Arret de production de froid répetées ou 8 clignotements

## Modification en cas d'arrêt de production de froid ou 8 clignotements

**Dans quels cas remplacer la platine de puissance?**

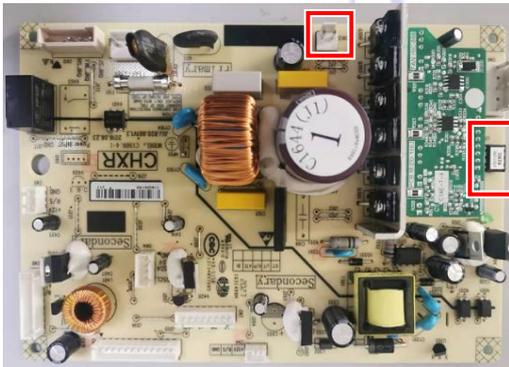
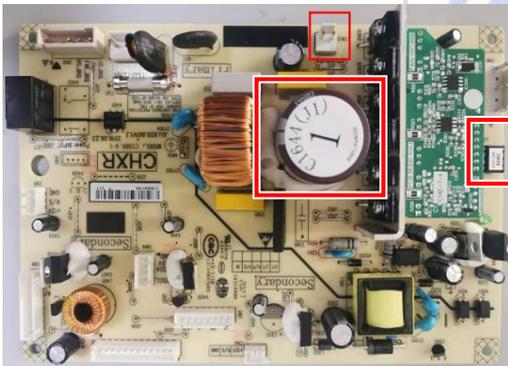
- La LED verte sur la carte de puissance clignote 8 fois
- Le relevé de température montre des phases d'arrêt répétées du compresseur entraînant la perte des denrées alimentaires. (Produit dans pièce non chauffée ou mal

Les platines **MEI1547801** de type C1644 avec EEPROM 828C seront à remplacer

La platine de remplacement devra être l'une de ces deux versions:

- **Platine MEI1547801 type C1644 avec EEPROM 8244 (8244 nouveau soft)**

- **Platine MEI1547801 type C1967**

### Détail de la modification :

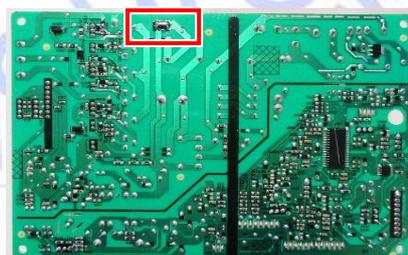
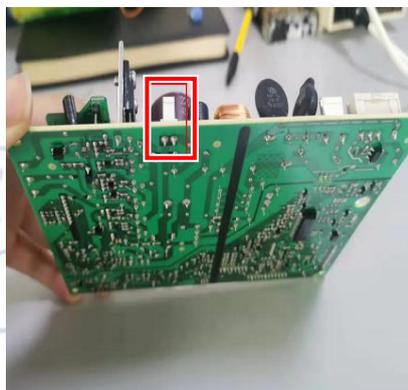
Réaliser un "shunt" ou pont de soudure sur les broches du connecteur CN13

Ne pas reconnecter le connecteur CN13 sur la platine

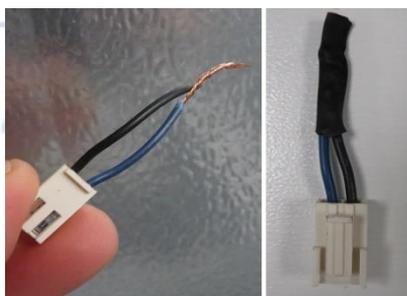
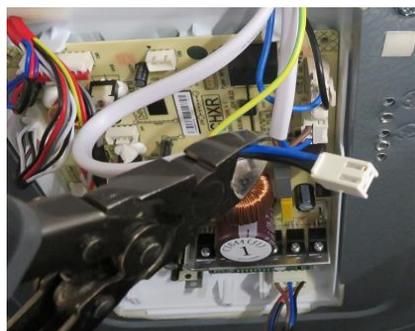
Si vous nous possédez pas l'outillage nécessaire pour réaliser le shunt, vous pouvez

Couper le connecteur CN13

Réaliser un noeud et isoler les fils (gaine thermorétractable ou adhésif électrique)

Repositionner le connecteur sur la platine
